ALCALDÍA MAYOR DE BOGOTÁ D.C. AMBIENTE Instituto Distrital de Gestión de Riesgos y Cambio Climático	CONCEPTO TÉCNICO DE REVISIÓN DE ESTUDIO PARTICULAR DE AMENAZA Y RIESGO POR FENÓMENOS DE REMOCIÓN EN MASA EN FASE I	Código:	GPR-FT-08
		Versión:	04
		Código Documental:

1.1 CONCEPTO TÉCNICO No. CT:	CT-7960
1.2 ÁREA:	Análisis de Riesgos y Efectos de Cambio Climático
1.3 COORDINACIÓN:	Estudios y Conceptos Técnicos
1.4 REFERENCIA CRUZADA RADICADO IDIGER:	2015ER2963
1.5 RESPUESTA OFICIAL No.	RO-78150

2.1 SOLICITANTE:	Ing. Óscar Ramírez Parra
2.2 PROYECTO:	"Carrera 5 6A 73 y Calle 6A 4 04"
2.3 LOCALIDAD:	17. Candelaria
2.4 UPZ:	94. Candelaria
2.5 BARRIO O SECTOR CATASTRAL:	Santa Bárbara
2.6 DIRECCIÓN:	Carrera 5 6A 73 y Calle 6A 4 04 (*)
2.7 CHIP:	AAA0179YLHY - AAA0033DCNX
2.8 ÁREA (Ha):	1.12 Ha (**)
2.9 FECHA DE VISITA:	23 de Abril de 2015
2.10 FECHA DE EMISIÓN:	11 de Mayo de 2015
2.11 EJECUTOR DEL ESTUDIO:	URBANOS Firma Consultora – Ing. Óscar Ramírez Parra

Figura No. 1. Localización general del proyecto ubicado en la Calle 6A 4 04 y Carrera 5 6A 73 en el Plano Normativo de Amenaza por Remoción en Masa (Decreto 190 de 2004).

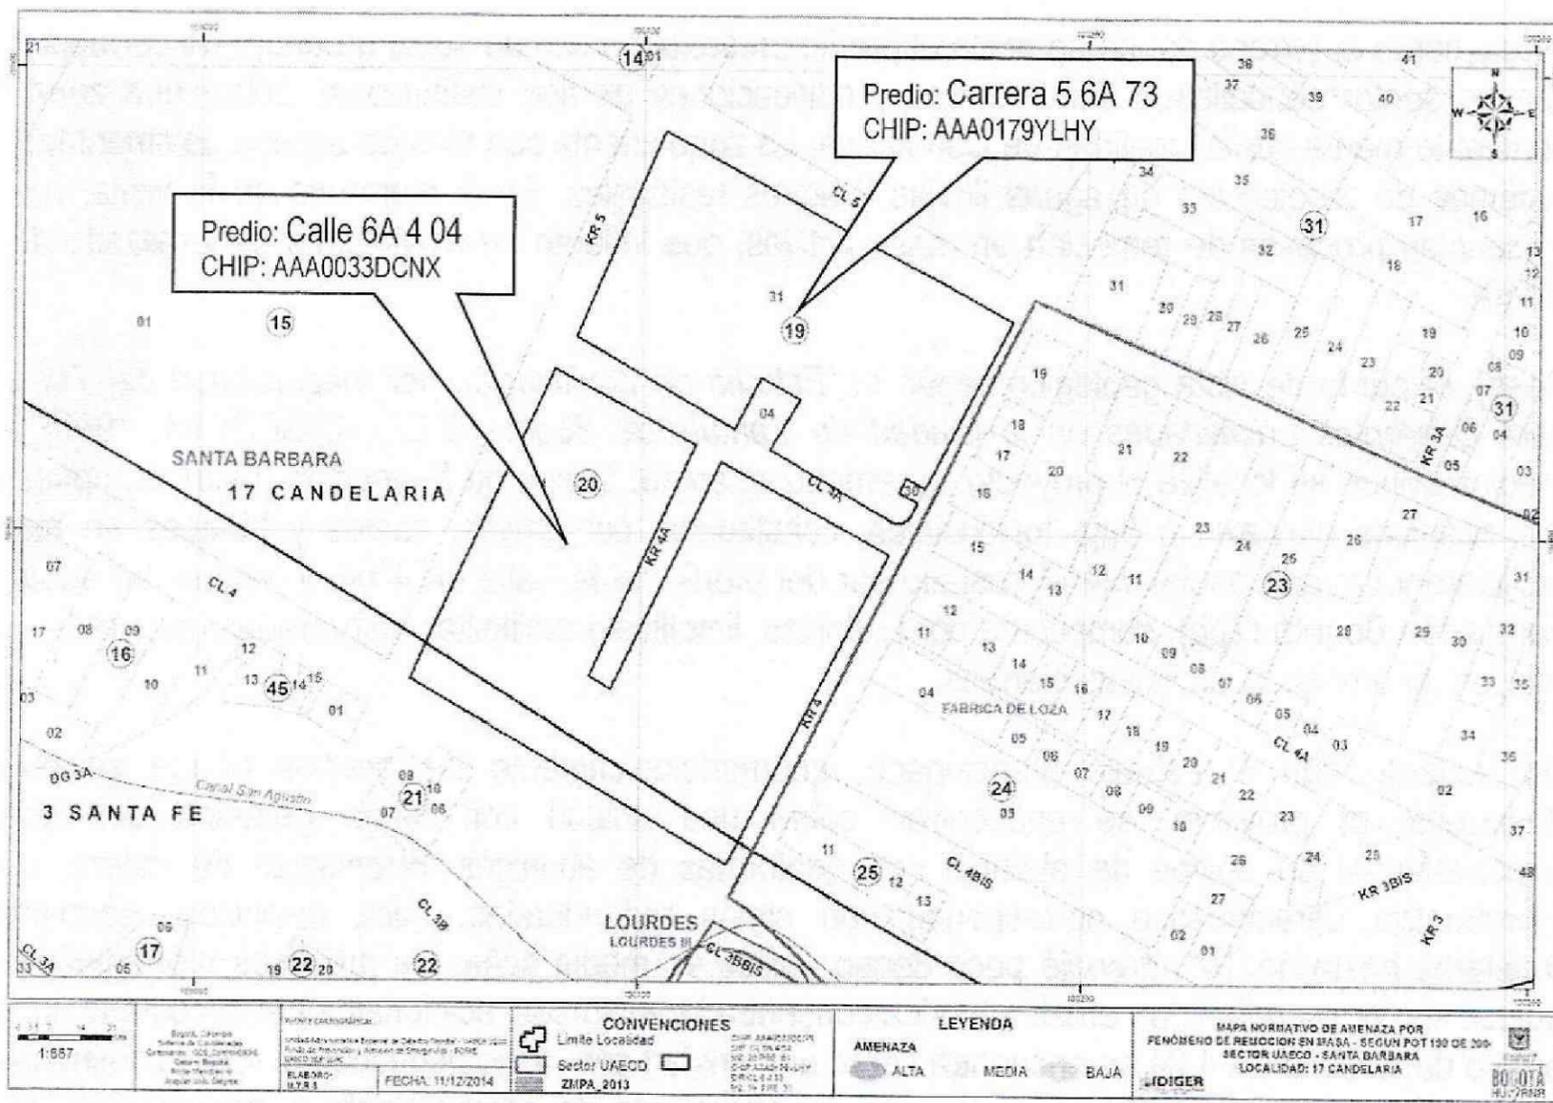
De acuerdo con el plano normativo de Amenaza por Remoción en Masa del POT, el sector donde se localiza el proyecto ubicado en la Carrera 5 6A 73 y la Calle 6A 4 04 se encuentra en una zona de AMENAZA MEDIA por procesos de remoción en masa (Figura No. 1).

Teniendo en cuenta lo anterior, la visita técnica de campo adelantada en el predio objeto del Concepto y la información proporcionada por el Consultor en el estudio de Fase I, el IDIGER APRUEBA la solicitud de recalificación de la zonificación de amenaza por procesos de remoción en masa frente al plan de uso previsto que se describió en el estudio para los predios ubicados en la Carrera 5 No. 6A 73 y en la Calle 6A No. 4 04, del sector catastral Santa Bárbara, localidad de Candelaria. Por lo anterior, el predio donde se ubica el proyecto “Carrera 5 No. 6A 73 y en la Calle 6A No. 4 04”, del sector catastral Santa Bárbara, Localidad de Candelaria, que se califica actualmente en el Plano Normativo de Amenaza por Remoción en Masa, adoptado mediante el Decreto 190 de 2004 – POT, como amenaza MEDIA, se recalifica como amenaza BAJA por fenómenos de remoción en masa.

Fotografía No 1. Vista del predio de la Calle 6A 4 04 donde se desarrollará el proyecto.

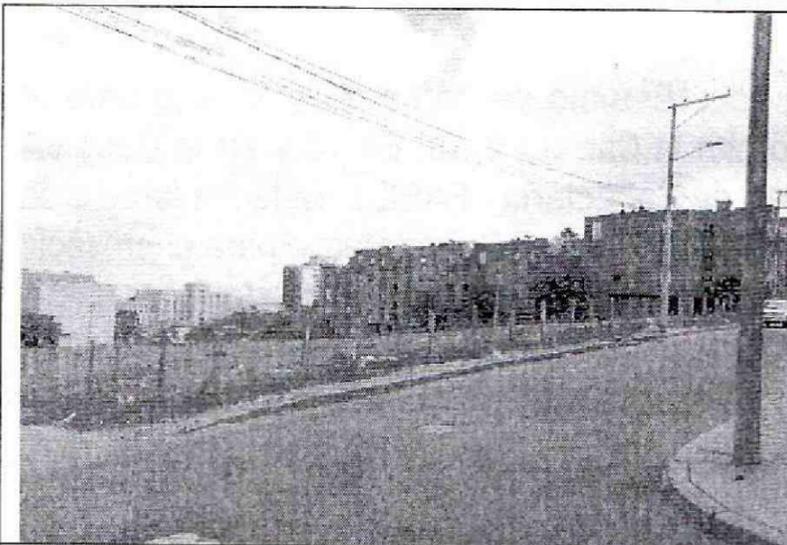
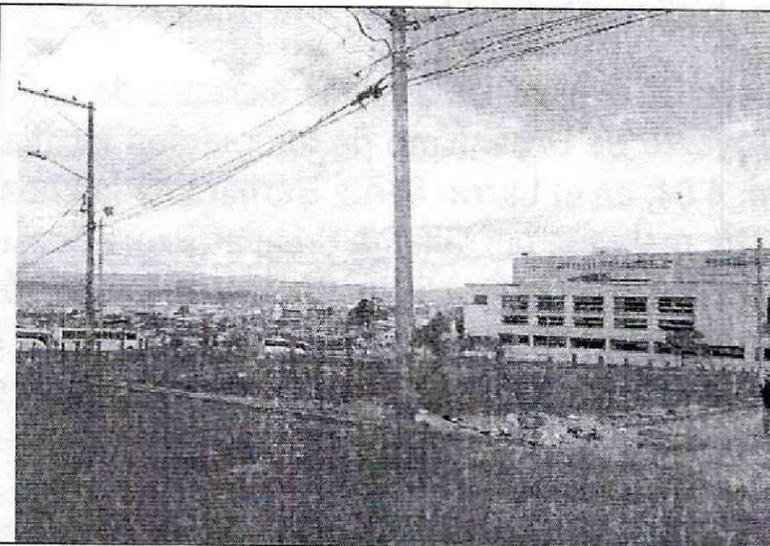
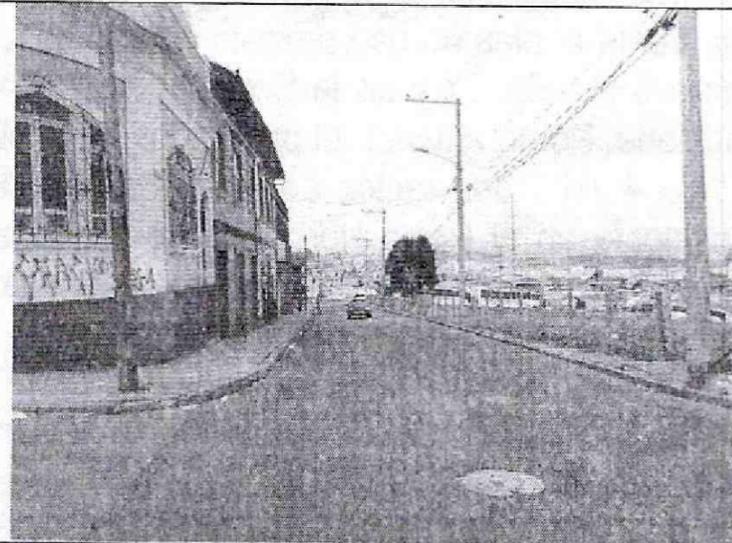
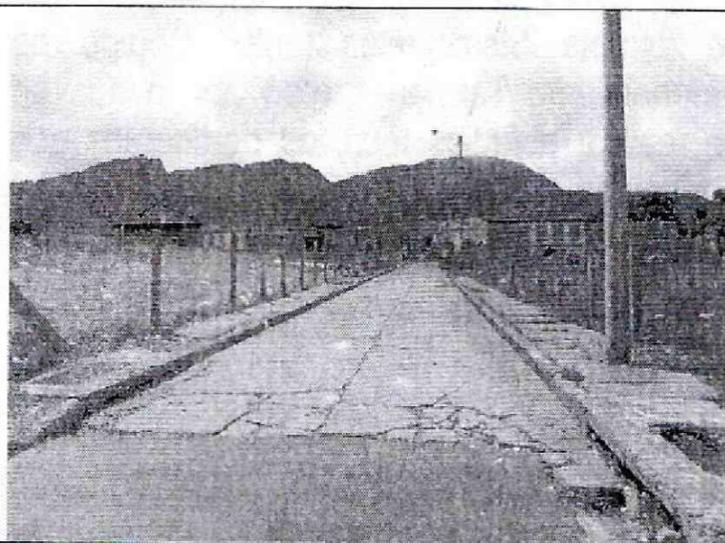
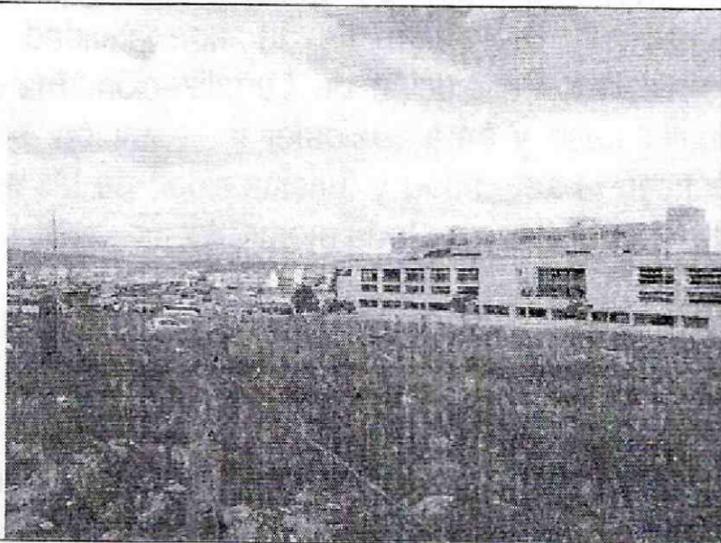
Dado que se entiende que la solicitud de revisión del estudio en Fase I por parte del IDIGER se realiza para lograr la recalificación de la zonificación de amenaza por fenómenos de remoción en masa del terreno y en el entendido que en el predio se presenta amenaza media, personal de la Sociedad Colombiana de Geotecnia - SCG realizó visita técnica al sitio del proyecto ubicado en la Carrera 5 6A 73 y Calle 6A 4 04, el día 23 de abril de 2015, para verificar las condiciones físicas actuales del terreno y sus implicaciones en el proyecto (Fotografías 1 a 6), encontrando lo siguiente:

El área donde se propone adelantar el proyecto, corresponde con una zona de pendiente baja, en el que en el momento de la verificación de campo no se observaron procesos activos de remoción en masa ni evidencias de éstos. En el área cercana a la del desarrollo del proyecto se encuentran edificaciones de tipo residencial de hasta cinco (5) pisos de altura y al costado sur se encuentra una edificación institucional de alturas similares a las edificaciones de uso residencial.

En el momento de la verificación de campo adelantada no se evidenciaron condiciones o elementos que permitan inferir la presencia de procesos de inestabilidad geotécnica activos en el área del proyecto o sus zonas aledañas.
